Replacing JSBRT11 AC supply
Single channel e-stop circuit

Obsolete product
JSBRT11 2TLA010025R0x00
x = 4 or 5

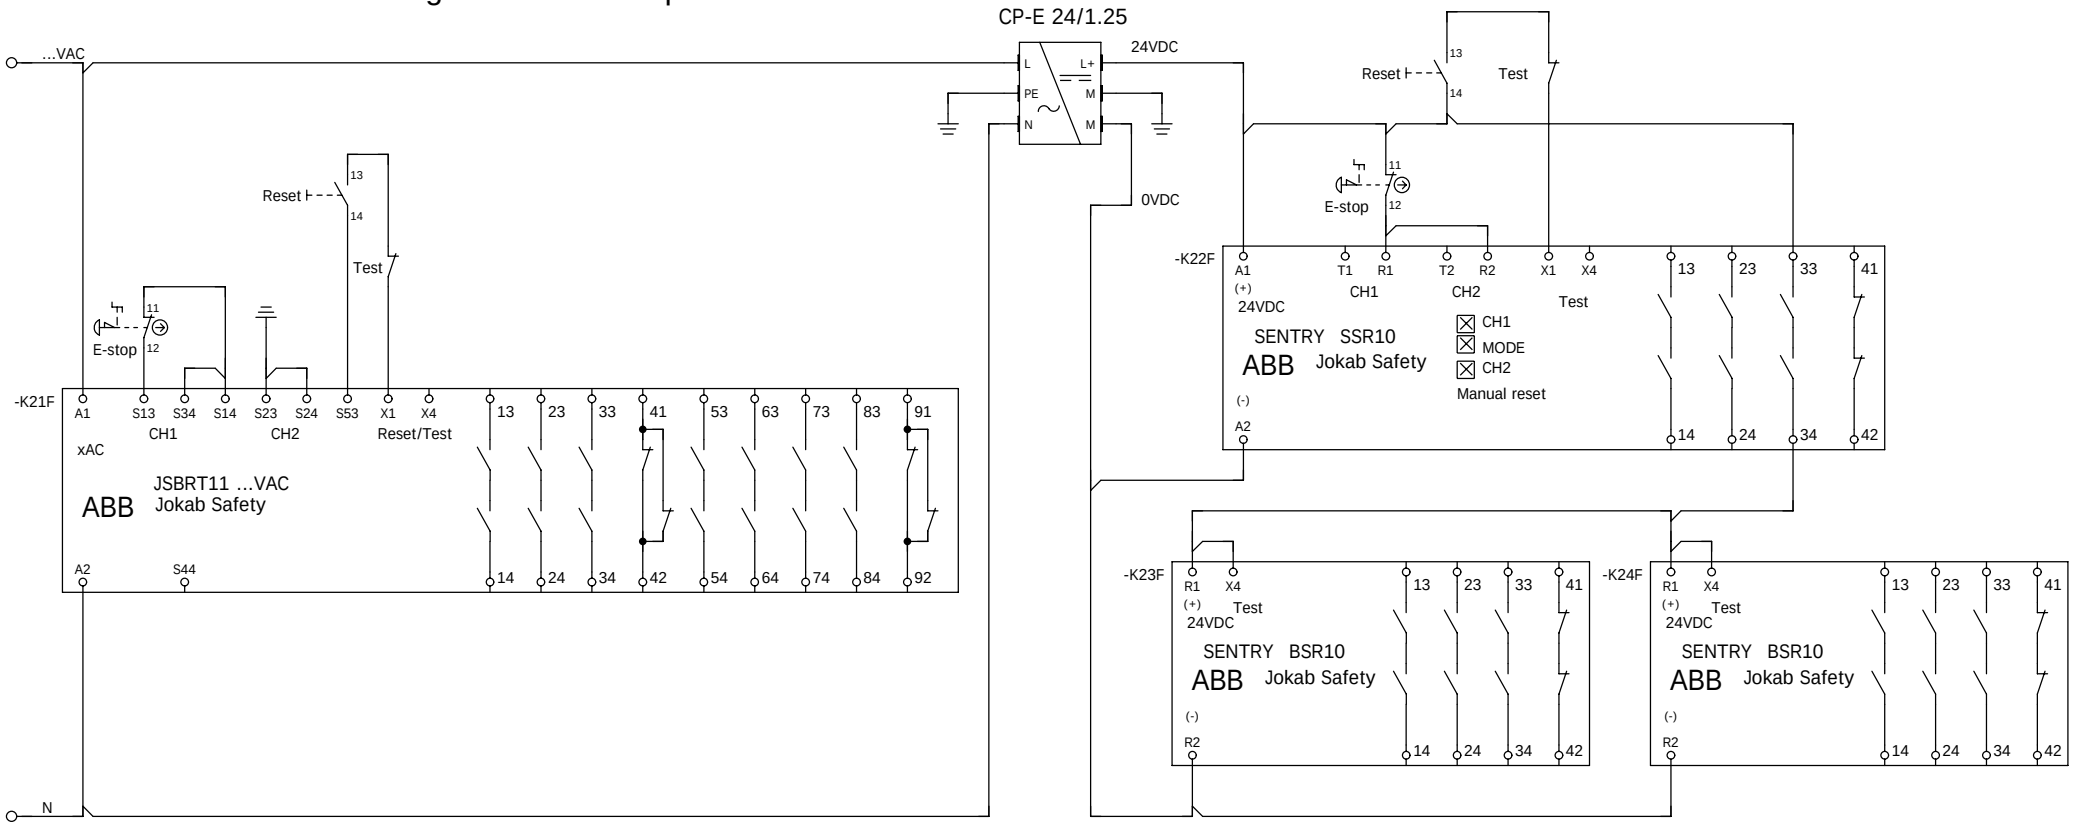
7xNO + 2xNC

8xNO + 3xNC

1 pc SSR10 2TLA010050R0000 (E3860819)
2 pc BSR10 2TLA010040R0000 (E3860816)
1 pc CP-E 24/1.25 1SVR427031R0000 (E5218701)
